Formular de evaluare a condițiilor de accesibilitate a clădirilor publice

Categorii	Indicatori	Date colectate
Localitate, raion:	Soroca (Soroca)	
Adresa, strada, nr.:	str. Calea Baltului 87	
Instituția:	Liceul Teoretic "Ion Creanga", BESV 29/11	
Tipul instituției:	Instituție educațională	
Latitudinea:	48.153365 ,	
Longitudinea:	28.280607

Fig. V.42.a Aranjarea unei cabine WC adaptate - tip A

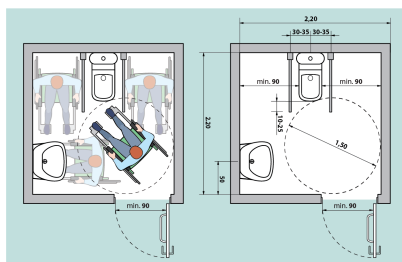
Grup sanitar în exterior:	Nu
Grup sanitar în interior:	Da . La Parter
Există indicatoare pe coridoare și pe ușă, care semnalează grupul sanitar accesibil:	Nu
Ușa de intrare WC interior, lățime:	85 cm Standard: ușa trebuie să fie de minim 90 cm
Prag ușă de intrare:	Prag cu înălțimea: 3 cm Standard: maxim 2 cm
Dimensiuni grup sanitar:	180 cm x 270 cm Standard: minim 160 x 180 cm
Dimensiuni cabină WC:	90 cm x 90 cm Standard: minim 160 x 180 cm
Prag ușa cabină WC:	Prag cu înălțimea: 35 cm Standard: maxim 2 cm
Tipul vasului WC:	Vas wc turcesc
Vasul WC are bare de suport:	Nu
Mecanismul de scurgere a apei este:	Integrat în perete
Lavuar/chiuveță:	Da , înălțimea de: 85 cm Standard: h - 85 cm
Este spațiu liber sub lavoar:	Da , dimensiunea de: 35 cm Standard: minim 67 cm
Este uscător de mâini:	Nu
Întrerupătoarele sunt poziționate la o înălțime de 80 până la 110 cm de la podea:	Nu
Toaleta este echipată cu sistem/buton de alarmă:	Nu

În toaletă sau cabine există cuier pentru haine:	Nu
Culori contrastante:	Da Standard: este o diferență de culoare contrastantă (culori închise / culori deschise) între perete și podea
Colacul de WC este de o culoare contrastantă cu vasul de WC:	Nu
Iluminare bună (lumină de zi și lumină artificială) în WC:	Da
